Oggetto: [ID: 9502] Procedura di Valutazione di Impatto Ambientale (V.I.A.), ai sensi dell'art. 23 del D.Lgs. 152/2006, e s.m.i, relativa al progetto di un impianto agrivoltaico, produzione agricola da impianto intensivo di melograni e produzione di energia elettrica da conversione solare fotovoltaica e opere di connessione sito nei Comuni di Serramanna (SU) e Villasor (SU) - Potenza 45,524 MWdc. Proponente: Verde 8 S.r.l. - Autorità Competente: Ministero dell'Ambiente e della Sicurezza Energetica (M.A.S.E.). Trasmissione osservazioni

[ID: 9502] Procedura di Valutazione di Impatto Ambientale (V.I.A.), ai sensi dell'art. 23 del D.Lgs. 152/2006, e s.m.i, relativa al progetto di un impianto agri voltaico, produzione agricola da impianto intensivo di melograni e produzione di energia elettrica da conversione solare fotovoltaica e opere di connessione sito nei Comuni di Serramanna (SU) e Villasor (SU) - Potenza 45,524 MWdc. Proponente: Verde 8 S.r.l. - Autorità Competente: Ministero dell'Ambiente e della Sicurezza Energetica (M.A.S. E.). R
Parere tecnico.

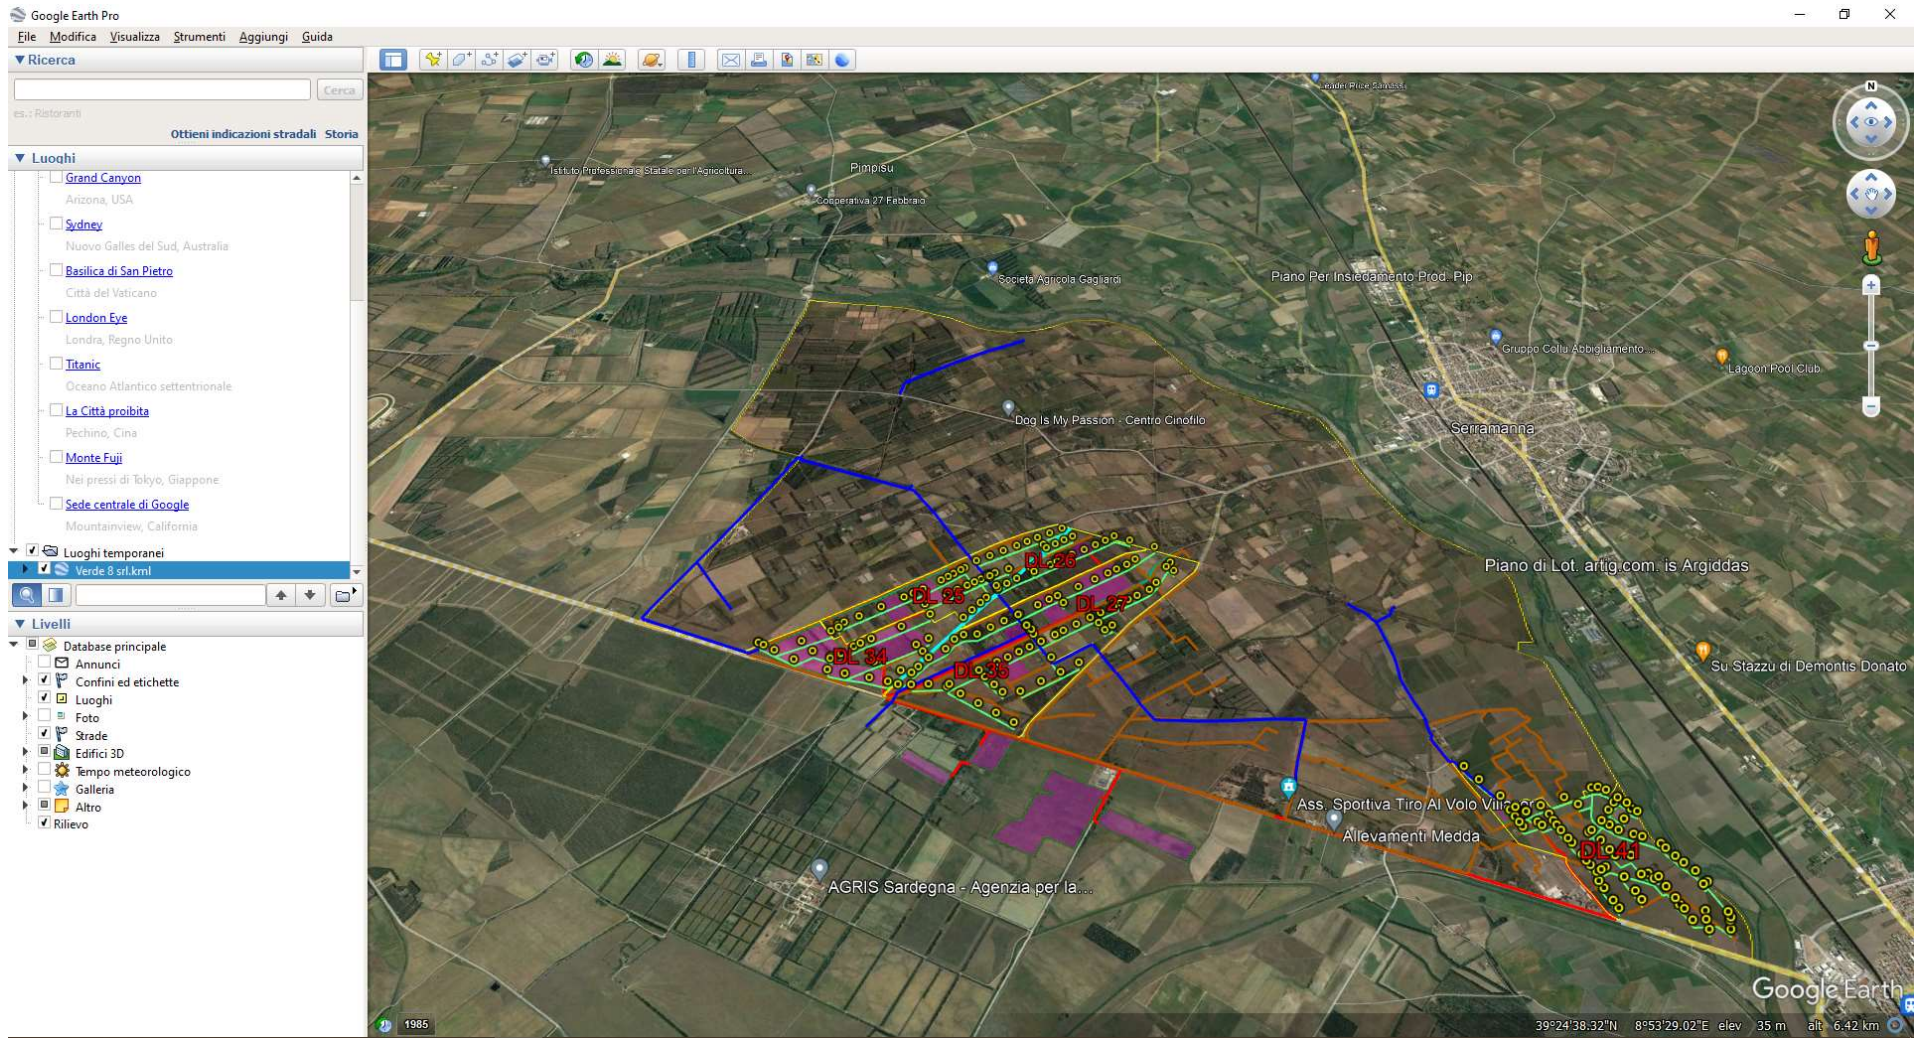
Al riguardo si comunica che dalla analisi della cartografia presentata le opere in progetto, interferiscono, in parte, con opere pubbliche di irrigazione della rete tubata, rete di dreno e scolo, pertanto, comunica che l'atto di nullavista potrà essere concesso solo in esito alle fasi conclusive di idoneo sopralluogo congiunto dove saranno evidenziate le modalità tecniche di risoluzione delle interferenze, nonché saranno regolamentati gli aspetti di natura amministrativa.

Al fine di rendere più esaustiva la descrizione delle citate interferenze si allegano dei file in formato Kml, recanti i distretti irrigui consortili interessati.

Si comunica pertanto, che permane la necessità, ai fini del rilascio definitivo del certificato di Nulla Osta, di ricevere idonei elaborati progettuali, a seguito di sopralluogo, con i quali si propone la soluzione tecnica per il superamento delle interferenze individuate, oltre alla necessità di materializzare i punti del tracciato dell'opera, proprio in corrispondenza delle opere Consortili, al fine di determinare l'esatta consistenza delle reali interferenze e ciò sarà da effettuarsi congiuntamente con i tecnici consortili, per superare anche con la presentazione di nuovi elaborati esecutivi e relativi dettagli, le interferenze.
